## Vervallen trap in monumentaal gebouwtje

Advies 1608

Een vrijstaand monumentaal gebouwtje heeft een omvang van circa 300 m<sup>2</sup>, bestaat uit drie bouwlagen en is aangemerkt als rijksmonument. Het voornemen is het pand te transformeren tot een kantoor. Hiervoor is op de begane grond en eerste verdieping een interne verbouwing gepland waarbij een drietal kantoorvertrekken worden gerealiseerd. De tweede verdieping (zolder) blijft ongewijzigd.

Bestaande toestand: gevel met trap

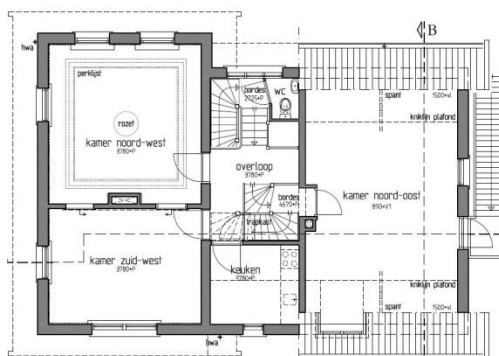
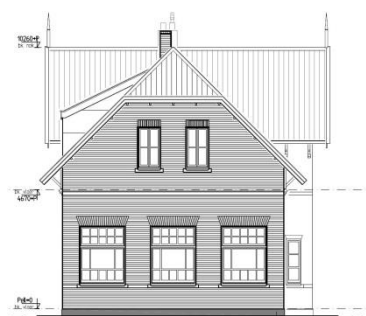
Onderdeel van de verbouwing vormt tevens het verwijderen van de stalen buitentrap. Hierdoor ontstaat er een doodlopend eind op de eerste verdieping. Er dient langs meer dan twee verblijfsruimten te worden gevlucht.

Het verwijderen van de stalen brandtrap aan de buitenzijde (tweede vluchtroute) is een vrije keuze van de opdrachtgever. Door het verwijderen van de brandtrap op de noordoostgevel kan vanuit de drie verblijfsruimten op de eerste verdieping slechts in één richting worden gevlucht. Dit leidt tot een verslechtering van het brandveiligheidsniveau en het ontwerp is hiermee strijdig met artikel 6.20. lid 5. Dit luidt:

Nieuwe toestand: gevel zonder trap

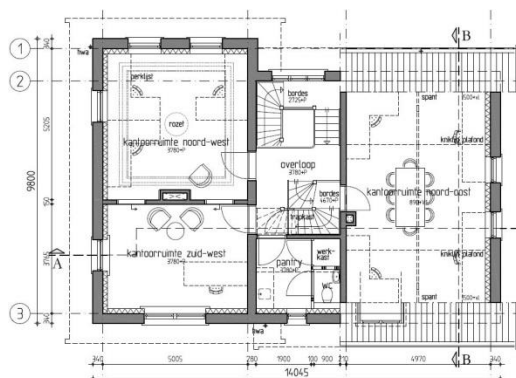
Gezien de beperkte omvang van het pand en de ligging van de hoogste vloer boven het meetniveau is in de basis geen brandmeld- en ontruimingsinstallatie vereist. Echter, omdat op de verdieping drie verblijfsruimten zijn gelegen, waaruit slechts in één richting kan worden gevlucht, is er sprake van een doodlopend einde. Dit is het gevolg van het verwijderen van de stalen trap aan de buitenzijde.

Hierdoor dient conform het Bouwbesluit een brandmeldinstallatie met ruimtebewaking als bedoeld in NEN 2535 te worden gerealiseerd. De veiligheidsregio is van mening dat het in de onderhavige situatie met meerdere verblijfsruimten niet verantwoord is om in het kader van gelijkwaardigheid gekoppelde rookmelders conform NEN 2555 toe te passen.

Ja, naar de mening van de adviescommissie is het aannemelijk dat er in deze specifieke situatie, gezien de korte loopafstanden en ongecompliceerde ruimtelijke indeling, bij toepassing van –in NEN 2555 bedoelde– rookmelders sprake is van een –in artikel 1.3 van het Bouwbesluit 2012 beoogde– gelijkwaardige oplossing.
